监 理 通 知 单

工程名称: 苏州高新区枫桥工业园 1.4MW 分布式光伏发电项目

编号: JXM7-SZFQ-001

事由: 关于施工现场安全文明施工及施工质量的问题

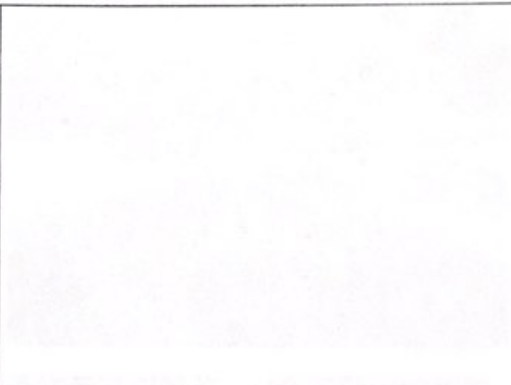
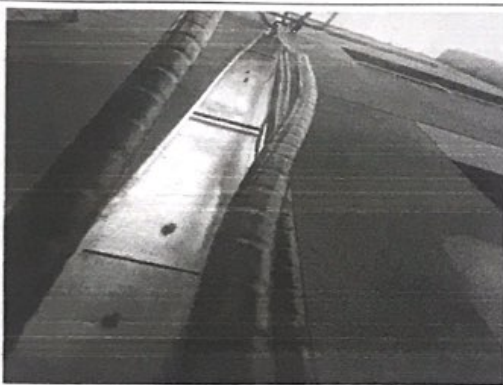
主 送	苏州高新区枫桥工业园 1.4MW 分布式光伏发电项目施工项目部	
工 程 名 称	苏州高新区枫桥工业园 1.4MW 分布式光伏发电项目	
检 查 日 期	2020 年 08 月 08 日	
1、3#屋面楼道内丢弃垃圾需要清理，阴雨天气未对做好的 MC4 接头防潮处理。

2、2#厂房至 3#厂房直埋电缆沟基底清理不到位。

3、不同直径桥架未采用专用变径且加工处理不到位，后续需细部处理。

4、垂直电缆入土前处理不到位，电缆存在应力。

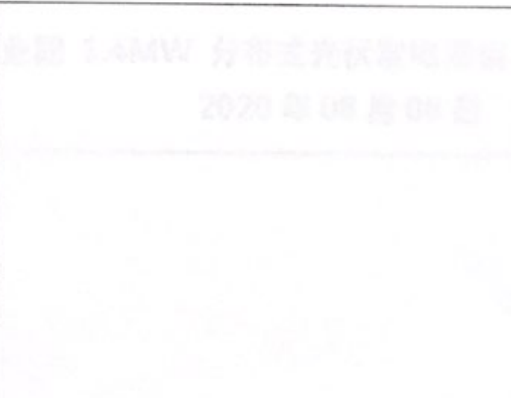
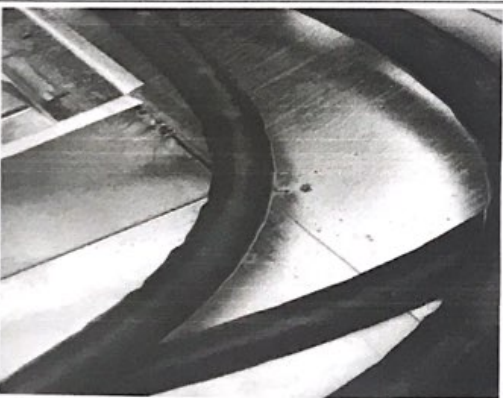
5、垂直桥架内电力电缆个别未绑扎到位，通信电缆未穿管保护。

6、电缆桥架内未对拐角的交流电缆护角保护到位。

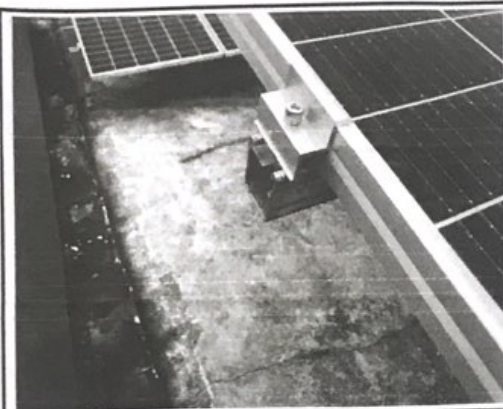
7、个别横梁预留较短。

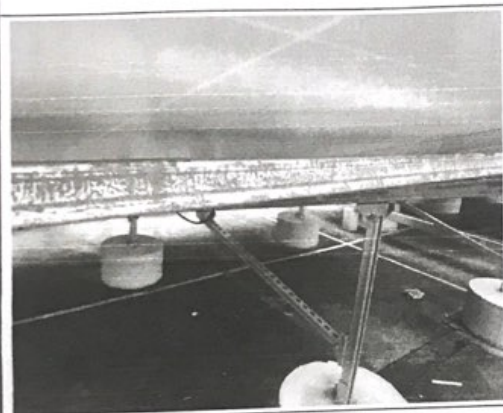
屋面支架锈蚀较多
